ANPARTSSELSKABET AF 12. MAJ 2016
Langelinie 5
5230 Odense M

12-03-2019

§ 8-tilladelse til grave- og anlægsarbejde og ændret arealanvendelse på Rødovrevej 239

Bilag I. Kortoversigt over bygninger, forurening, kloakker m.m.

Figur I. Plantegning over Rødovrevej 239-241 med angivelse af bygningsnumre.

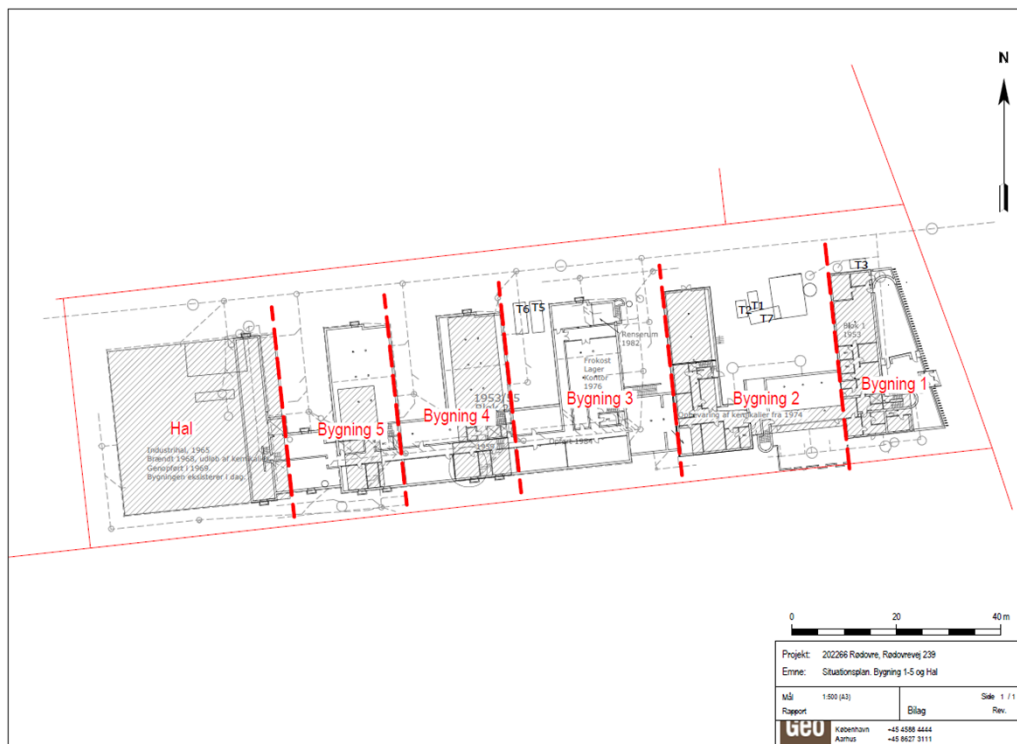
9. Bygherre skal etablere ventilation af alle stuearealer i bygning 1 og kælderarealer i bygning 3, 4 og 5 (se kort bilag 1). Placering og dimensionering af ventilation og luftindtag skal etableres på en sådan måde, at der ikke skabes døde områder, hvor luften står stille. Ventilationen skal være i drift senest 14 dage før ibrugtagning af bygningerne. Ventilationens udformning skal være godkendt af Rødovre Kommune, inden anlægget etableres. Der må påregnes op til fire ugers sagsbehandling i forbindelse med godkendelsen.

Figur 3. Oversigt over bygning 2. I det grønne området udføres ventilation under gulv.

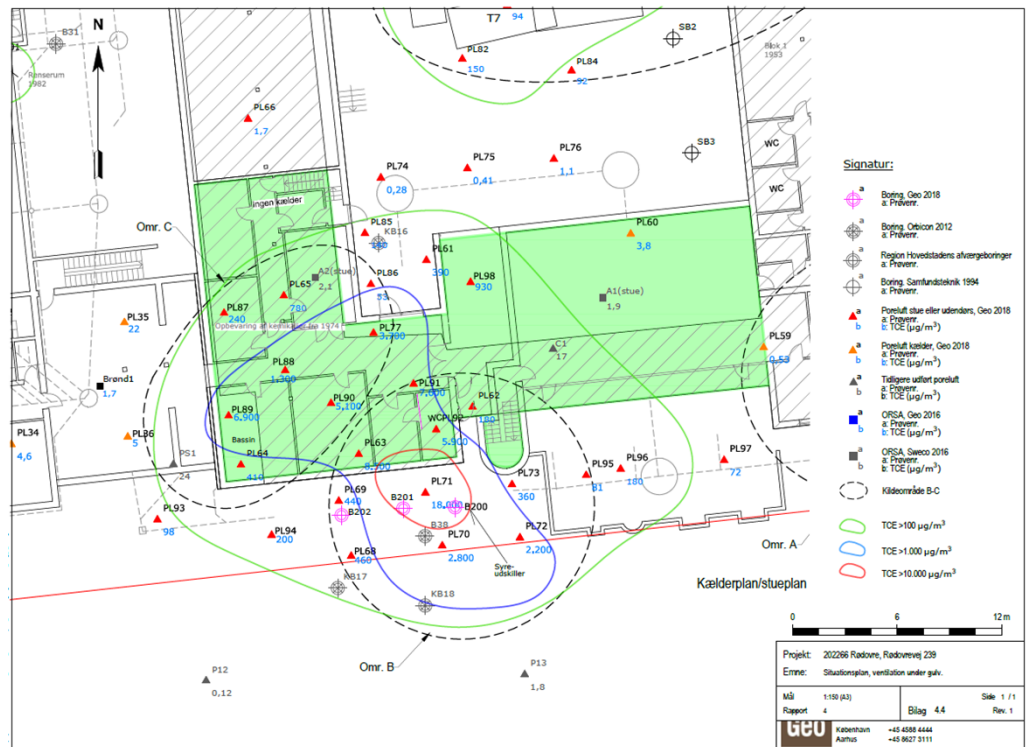
15. Bygherre skal etablere fire boringer til to meters dybde på det areal, der er markeret med grønt i bilag 1, figur 3, og som svarer til de tidligere lejligheder 35 og 36 samt trappeopgang mellem bygning 1 og 2. Boringerne skal placeres ved mulige kilder til spild (afløb, tidligere bassin og lignende). Fra hver boring skal udtages en jordprøve for hver halve meter. Jordprøverne skal udtages af et eksternt firma med dokumenteret kompetence på området. Jordprøverne skal analyseres for kulbrinter, chlorerede opløsningsmidler og nedbrydningsprodukter heraf.

21. På det areal, der er markeret med rød linje i bilag 1, figur 3, og som svarer til de tidligere lejligheder 35 og 36, areal nord for lejligheder samt mellembygning mellem bygning 1 og 2, skal bygherre etablere ventilation under gulvet som beskrevet i § 8-ansøgningen af 22. november 2018. Opbygning af kapillarbrydende lag, hulrum, membran og betondæk skal som minimum følge beskrivelsen i ansøgnings afsnit 6.2. Bygherre skal sende en tegning og beskrivelse af ventilationssystem og gulvopbygning til Rødovre Kommune. Tegning og beskrivelse skal udarbejdes af et eksternt firma med dokumenteret kompetence på området. Arbejdet med ventilationssystemet må ikke påbegyndes, før Rødovre Kommune og Region Hovedstaden har godkendt oplægget.

Ved bygning 2 har GEO foreslået en løsning med passiv ventilation under gulv og en ny gulvkonstruktion ved tidligere lejligheder 35 og 36 og mellembygning mod bygning I. Området kan ses på figur 3. JAGG-beregninger viser, at løsningen kan sænke bidraget fra TCE til lige under afdampningskriteriet.

Det er Rødovre Kommunes vurdering, at løsningen med en ny gulvopbygning og passiv ventilation ikke er robust nok til, at der på det grundlag kan gives tilladelse til ændret arealanvendelse ved tidligere lejligheder 35 og 36 i det afgrænsede område ud mod forureningen. Rødovre Kommunen vurderer, at forureningen uden kildereduktion vil have betydning for indeklimaet i tidligere lejligheder 35 og 36 og mellembygning mod bygning I i mange år fremover.

For at sikre boligerne over de tidligere lejligheder 35 og 36, stilles der vilkår om gulvopbygningen som beskrevet i projektoplægget (vilkår 21-23). Region Hovedstaden har i deres høringssvar angivet, at behovet for ventilation under gulv inkluderer et større areal, så arealet er udvidet mod nord og øst (se Fig. 6). Udvidelsen af arealet er begrundet med, at der er målt TCE i indeklimaet i mellembygningen, og at der er en direkte spredningsvej til I. sal med de åbne trappearealer. Dette krav er medtaget i vilkår 21-23.

Det skal i den forbindelse sikres, at ventilationen under bygning 2 ved de tidligere lejligheder 35 og 36 og mellembygning mod bygning I udføres på en sådan måde, at der ikke opstår døde områder uden ventilation. Det er desuden væsentligt, at trappeområdet mellem bygning I og 2 også sikres, for at undgå, at trappeområdet virker som en spredningsvej til beboelser over stueetagen.

Fig. 5. Dræn vest for bygning 5. Drænet er markeret med grøn streg.

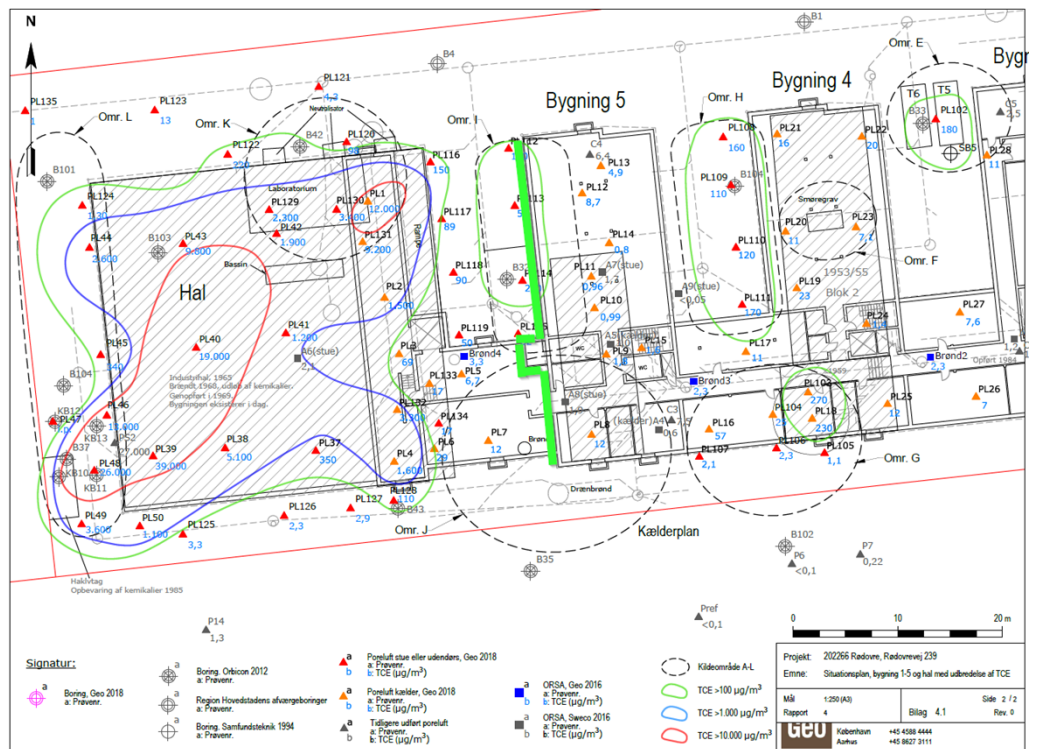
28. For at sikre, at der ikke trænger forurening fra haveanlæg ind mod bygning 5, skal bygherre etablere et dræn langs vestsiden af bygning 5. Drænlaget skal gå fra fundamentets bund til terræn. Drænets placering er vist i bilag 1, figur 5.
29. Bygherre skal dokumentere drænets effekt overfor Rødovre Kommune. Dokumentationen skal indeholde:
 - En beskrivelse af hvor stor luftgennemstrømning der forventes at være i drænslangen.
 - Måling af faktisk luftgennemstrømning gennem drænet
 - En skitse af drænets opbygning set fra vestsiden hvoraf placeringen af drænslange, luftindtag og afkast i form af svanehal skal være angivet. Dokumentation for det udførte arbejde skal sendes til Rødovre Kommune inden ibrugtagning af bygning 5.

Forureningen vest for bygning 5 med chlorerede opløsningsmidler, pesticider og chlorphenoler kan udgøre en risiko for afdampning ind under bygningen. GEO foreslår i § 8-ansøgningen af 22. november 2018, at der etableres et drænsystem på den vestlige side af bygning 5.

Rødovre Kommune vurderer, at bygning 5 kan sikres mod afdampning ved udførelse af et sådant drænsystem, men dokumentationen skal beskrives yderligere. Forslaget er beskrevet i ansøgningen og delvis skitseret. Rødovre Kommune stiller vilkår om, at bygherre skal dokumentere drænets effekt, evt. med beskrivelse af, hvor stor luftgennemstrømning der forventes at være i drænslangen (vilkår 29). Der skal samtidig laves en skitse af drænets opbygning fra siden, hvoraf placeringen af drænslange, luftindtag og afkast i form af svanehal skal være angivet.
